Sujet : [INTERNET] observations enquête création centrale Cambasque Cauterets

A l'attention de Monsieur Tastet, Commissaire enquêteur

— Pont à changer.PNG —

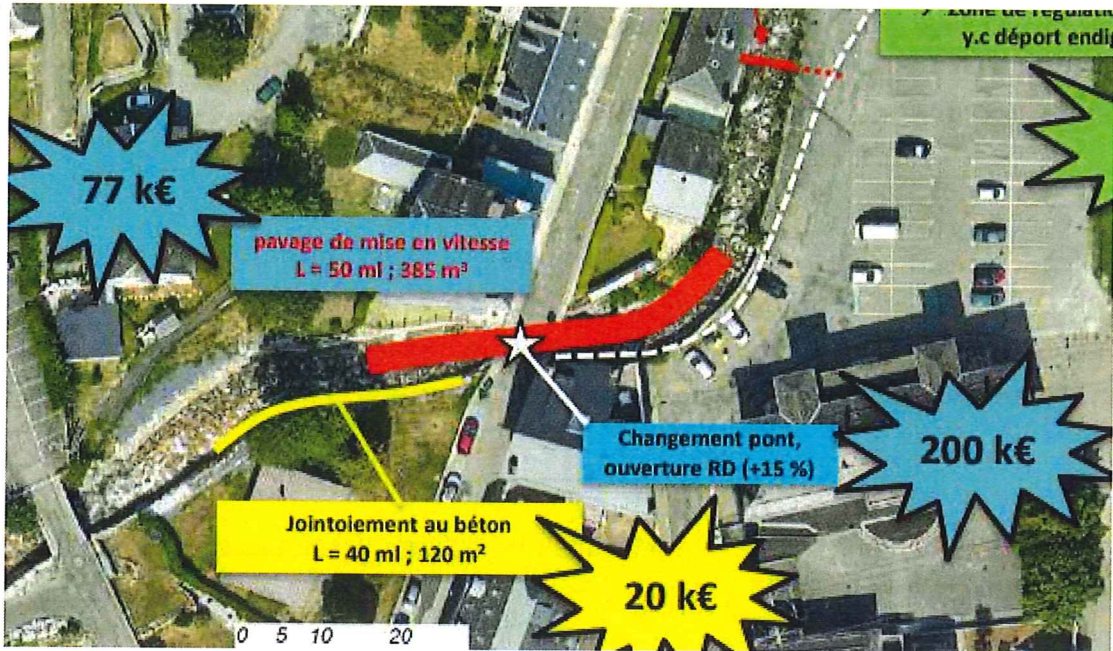
Il apparaît ensuite que la canalisation passe sous le pont du Mamelon Vert en faisant un angle de 90 degrés,

- est-ce la meilleure solution alors qu'il faudra certainement passer sous les différents réseaux, dont la ligne électrique 20 KV et le nouveau réseau fibre optique ;
- lors de l'étude RTM, il a été noté qu'il fallait conforter la culée rive gauche du pont du Mamelon Vert, une canalisation de 800 mm en dessous sera une nouvelle contrainte par son poids, les vibrations induites, les différentes forces exercées au passage forcé de l'eau ;
- cette canalisation du fait de ses dimensions sera un obstacle au libre écoulement des eaux du gave du Cambasque lors de crues importantes d'occurrence cinquantennale. Il faut rappeler que la pérennité de ce pont ne sera obtenue qu'à la condition d'accélérer le passage de l'eau en dessous, la solution proposée va donc à l'encontre de cette préconisation du RTM.

N'aurait-il pas été plus économique financièrement et sécurisant pour les riverains de l'impasse du Seques de traverser la route du Mamelon Vert et passer par le pont rue Alsace, pont que l'étude RTM préconise de changer ?

— Impasse du Séques.PNG —

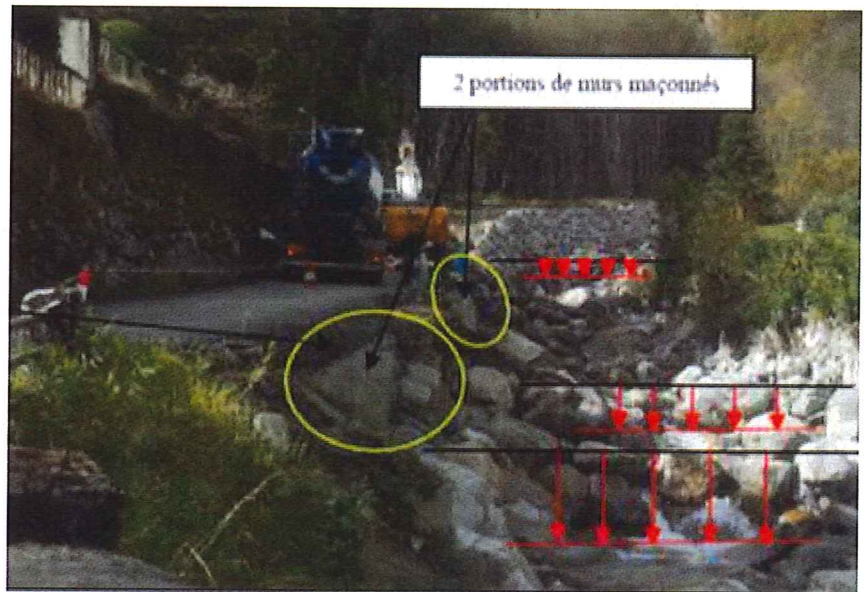
Concernant le projet objet de l'enquête publique, mes réserves portent sur la portion enterrée de la conduite forcée au niveau de l'impasse du Séques, réserves en lien direct

avec l'étude environnementale et la protection contre les crues du Gave de Cambasque.

Il ressort de l'étude RTM que des difficultés ont été rencontrées pour sécuriser ce secteur du fait de la présence d'une ligne électrique haute tension de 20 KV. Rajouter l'enfouissement d'une canalisation forcée de 800 mm de diamètre me semble risqué dans le contexte de la sécurisation souhaitée de ce secteur et devra donc être fait impérativement en prenant en compte tous les risques de fragilisation de l'impasse.
